## 2 エンジン

変更項目のみ記載、記載なき項目は、既刊の  
新型車解説書・整備解説書を参照して下さ  
い。

### ■ 主要変更点

## &lt;NA-EMPi&gt;

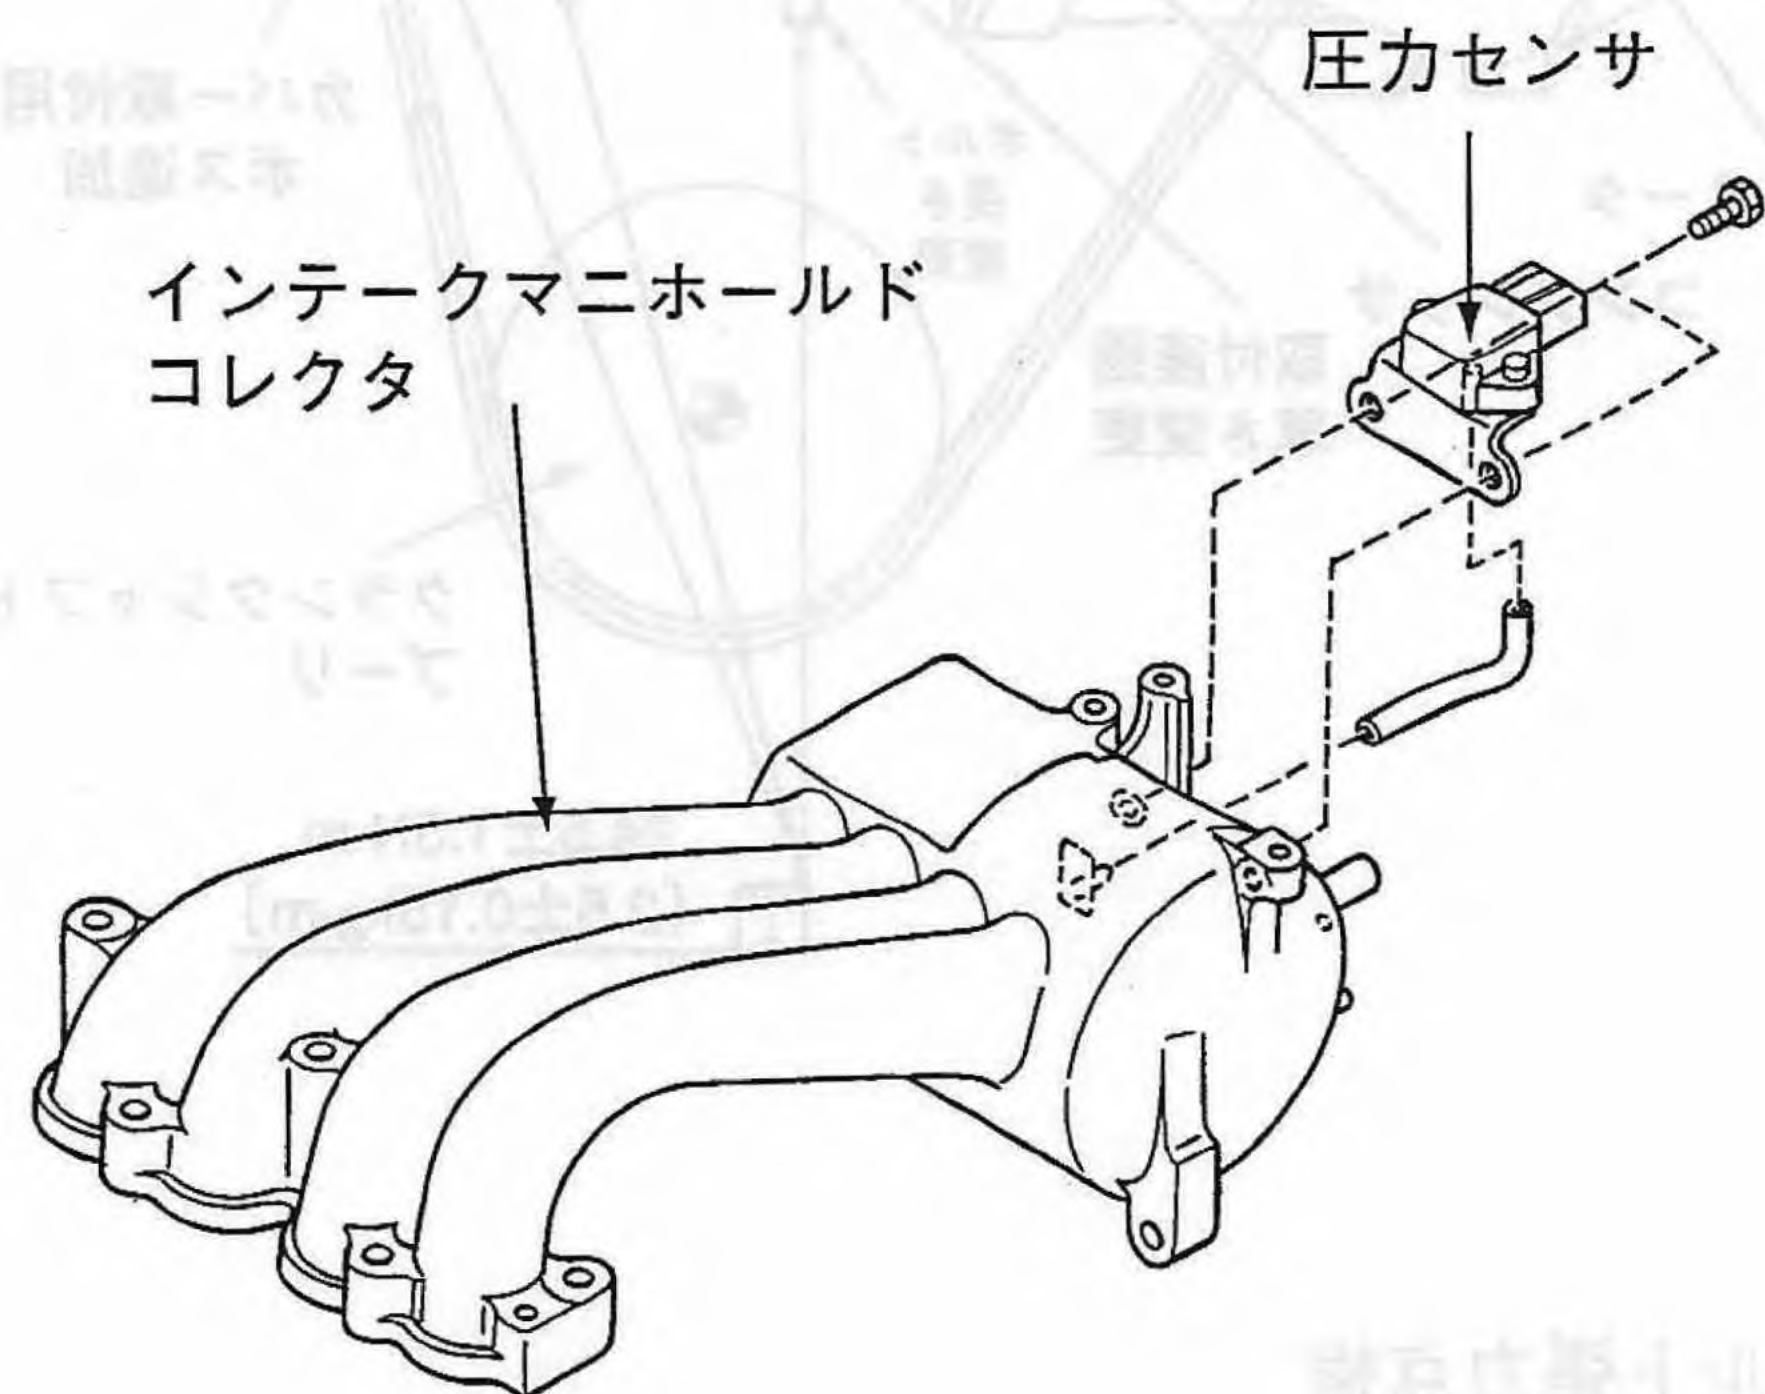
圧力センサの取付方向を変更した。また、これに伴い、取付用のブラケットの形状も変更した。

## &lt;SC-EMPi&gt;

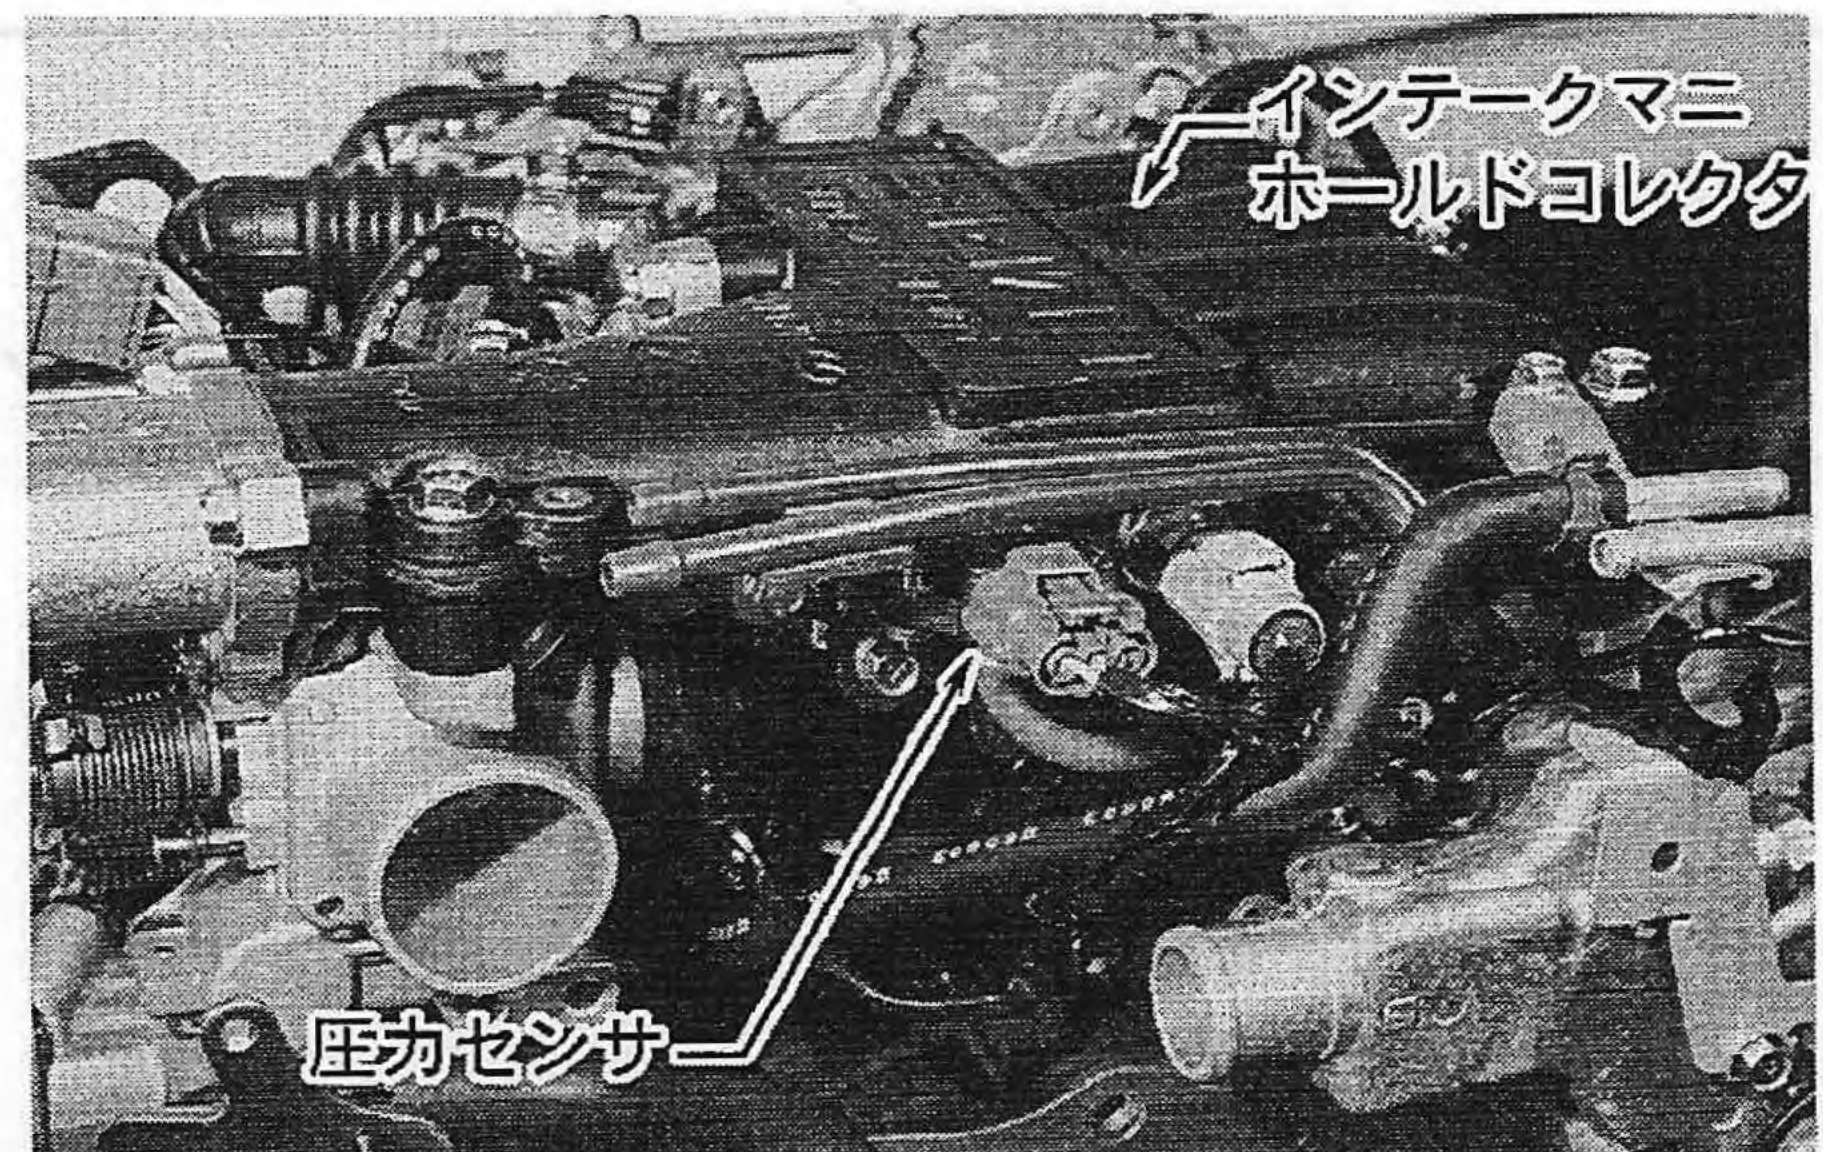
圧力センサの取付場所を車体側からエンジンのインテークマニホールドコレクタに変更した。

## &lt;キャブレター・エアコン付車&gt;

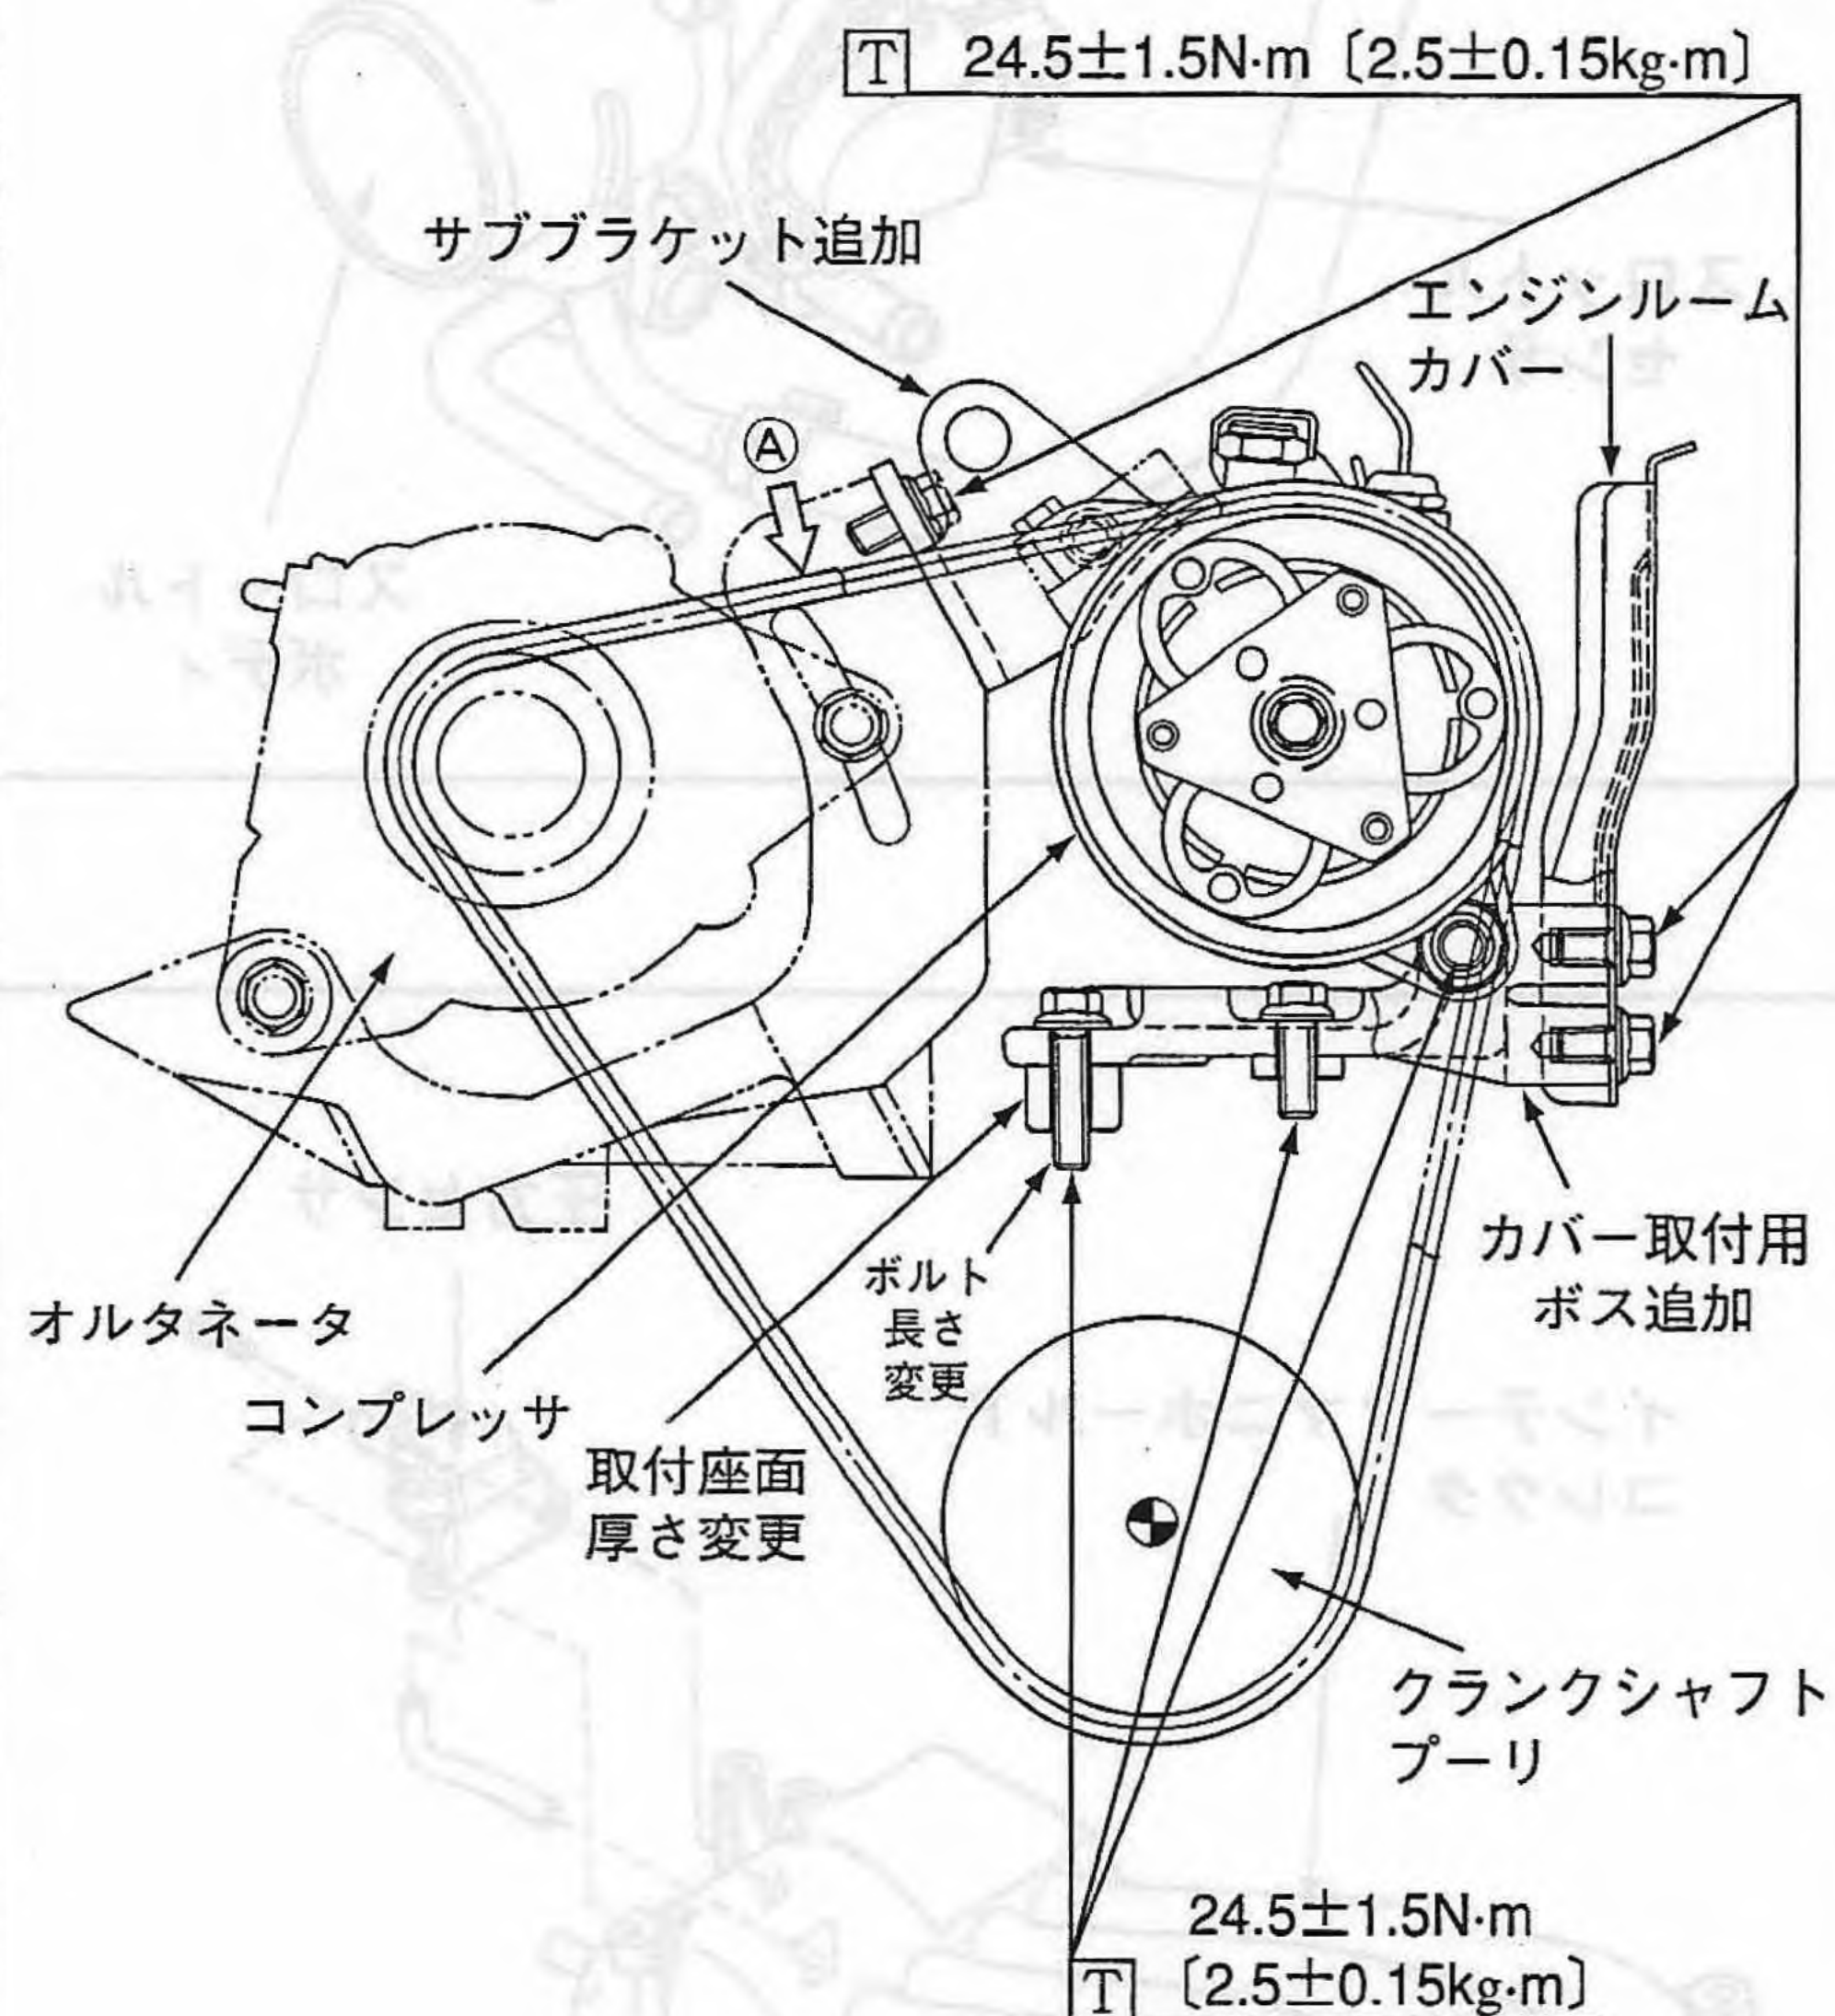
- (1) エンジンルームカバーを追加した。
- (2) コンプレッサ支持用ブラケットの形状を変更した。
